Raadsbesluit

Nummer: 2016/95

Nota van wijzigingen voor het bestemmingsplan Modificaties gastransportnet Zwolle-Heerenveen gemeente Steenwijkerland

Modificatie 29a

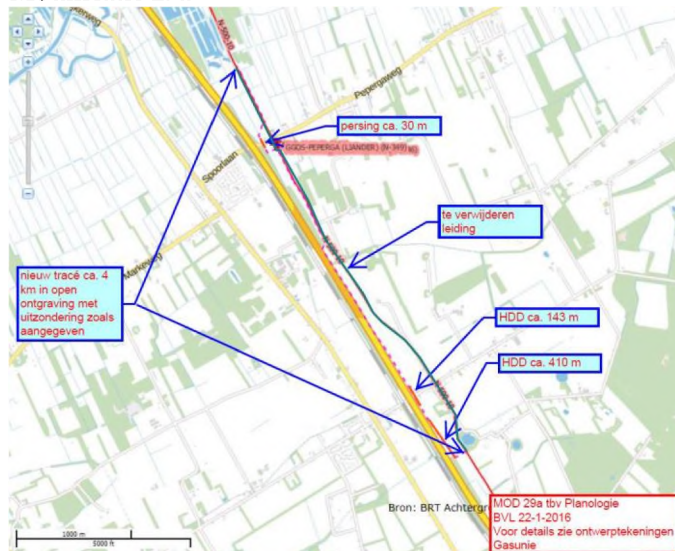
De ambtshalve wijzigingen bevinden zich in het gebied zoals aangegeven in Modificatie 29a. Zie de betreffende afbeelding hieronder.

Om de bomen analyse juridisch te borgen is er voor gekozen een aanduiding ‘overige zone - Kolonienpad’ op te nemen waarmee de verbinding met de regels wordt gelegd. Deze zone ligt over de natuur- en agrarische bestemming ter plaatse en volgt het Kolonienpad tot aan de bedrijfsbestemming. De verbeelding zal op dit punt worden aangepast. Zie hieronder betreffende afbeelding.
